RESOLUCION N°

POR MEDIO DE LA CUAL SE AUTORIZA UNA OCUPACIÓN DE CAUCE

Que técnicos de la Corporación procedieron a evaluar la información presentada y a realizar visita técnica el 22 de octubre del 2021, generándose el informe técnico N°IT-07750 del 3 de diciembre de 2021, dentro del cual se formularon algunas observaciones que hacen parte integral del presente acto administrativo, y se concluyó lo siguiente:

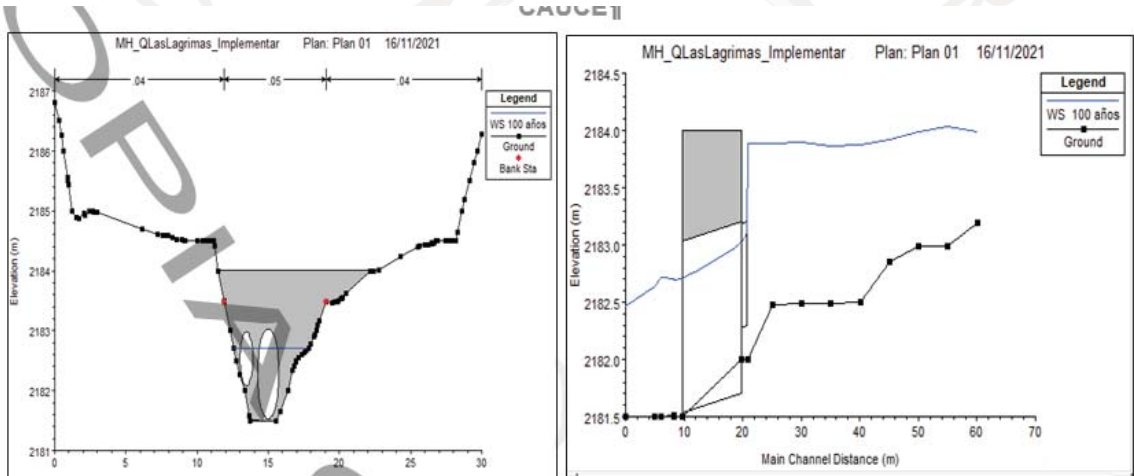
- La obra de cruce a implementar fue presentada bajo el diseño hidráulico. Esta deberá contar con el respectivo estudio geotécnico y estructural a fin de garantizar que sean factibles desde el punto de vista constructivo.
- La modelación hidráulica se realizó bajo tres escenarios: En el primero se tiene la Fuente sin las obras propuestas, En el segundo se tienen las condiciones actuales donde se modela la tubería de 60" y en el último se modela con la tubería de 36"de diámetro paralela al cruce existente de 60".
- La obra hidráulica implementada de 60" no cuenta con la capacidad hidráulica para garantizar el paso de caudal para un periodo de retorno de 100 años de la Fuente Las Lágrimas, por lo tanto, solicitan permiso para instalar una tubería paralela de 36", para garantizar el paso del caudal para TR 100 años

Figura 8. Pendiente de la tubería existente de 60" (1.50m) y a implementar de 36" (0.90m) sobre la quebrada Las Lágrimas.

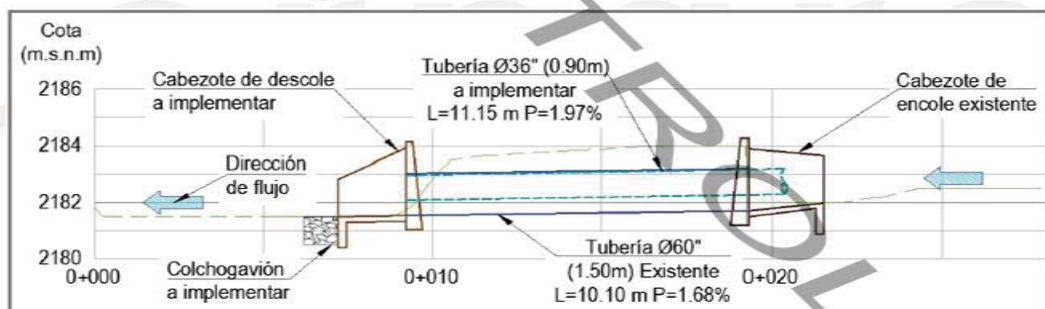
- De acuerdo con la modelación entregada la velocidad promedio sin las obras planteadas es de 1.96 m/s y la lámina de agua es de 0.91 m, mientras que la velocidad promedio con la obra es de 1.40 m/s y lámina de agua de 1.14 m, por lo tanto, el diseño cumple con la recomendación de la GUÍA TÉCNICA DE CRITERIOS PARA EL ACOTAMIENTO DE LAS RONDAS HÍDRICAS EN COLOMBIA en donde se establece que el cambio de la lámina de agua no debe ser mayor a 30 cm, mientras que el cambio en la velocidad es del 28% mayor a lo recomendado. Los principales cambios de velocidad se presentan aguas arriba de las tuberías planteadas, mientras que aguas abajo la velocidad se mantiene igual, este fenómeno se presenta por la pendiente alta de la fuente hídrica de acuerdo al levantamiento topográfico presentado.

- La capacidad hidráulica de la obra garantiza el paso del caudal para un periodo de retorno de 100 años calculado por método racional y cumple con trabajar a menos del 80% de la capacidad del tubo, recomendado por el INVIAS

Figura 3. Sección transversal - profundidad de socavación para la quebrada Las Lágrimas.

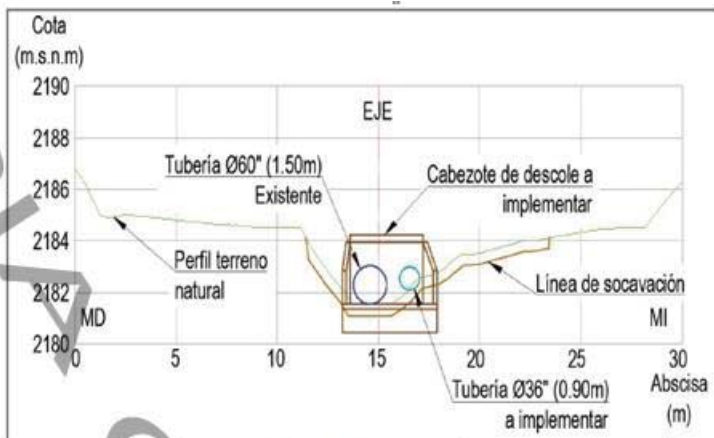
- El usuario realizó el cálculo de la profundidad de socavación por tres métodos (Lischtván-Lebediev, Maza Álvarez y Lacey), tomando para el diseño el valor promedio realizado por las tres metodologías, obteniéndose los siguientes resultados:

Con este valor de socavación se propone un anclaje de 0.90 m de profundidad lo cual le brinda estabilidad a la cimentación de la tubería y minimiza el riesgo por socavación en el sitio de la obra.

Figura 9. Vista en planta de la tubería existente de 60" (1.50m) y a implementar de 36" (0.90m) sobre la quebrada Las Lágrimas.

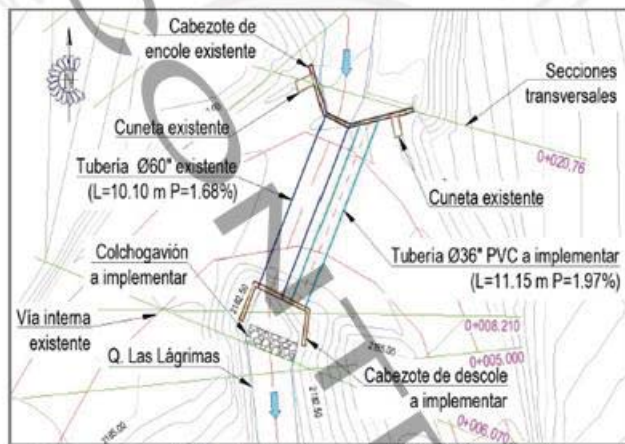
- Después de incluir la tubería de 36" paralela a la tubería existente de 60", se garantiza la capacidad hidráulica para el paso del caudal de la Fuente Las Lágrimas con un periodo de retorno de 100 años.

Figura 1. Detalle frontal del cabezote de encole existente sobre la quebrada Las Lágrimas.

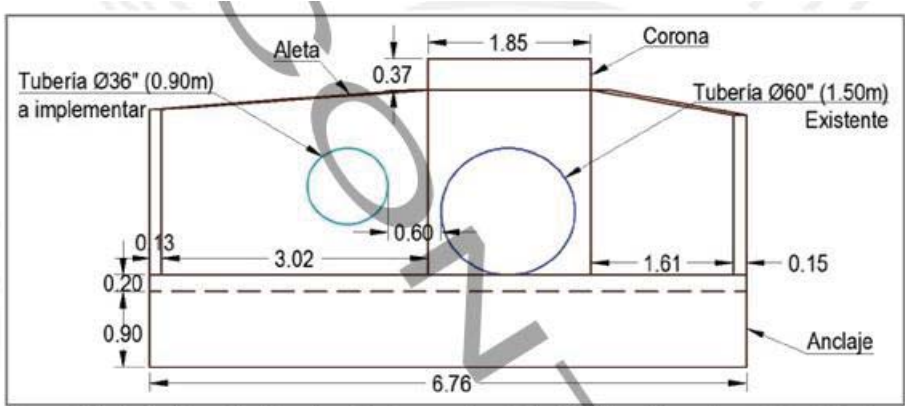
En visita realizada en campo se observó que el cruce en tubería de 60" se encuentra implementado con cabezote a la entrada y pendiente por construir el cabezote de salida.

Figura 4. Detalle colchogavión a implementar sobre la quebrada Las Lágrimas.

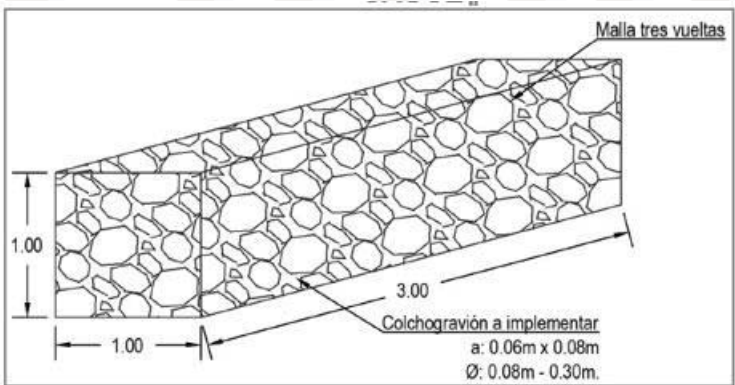
Adicional a esto, se propone implementar un colcho gavión de 1.00m de longitud por 3.00m de ancho, aguas abajo del cabezote de descole de la obra hidráulica propuesta, para protegerla del proceso de erosión y socavación local en la descarga de las tuberías a la quebrada Las Lágrimas
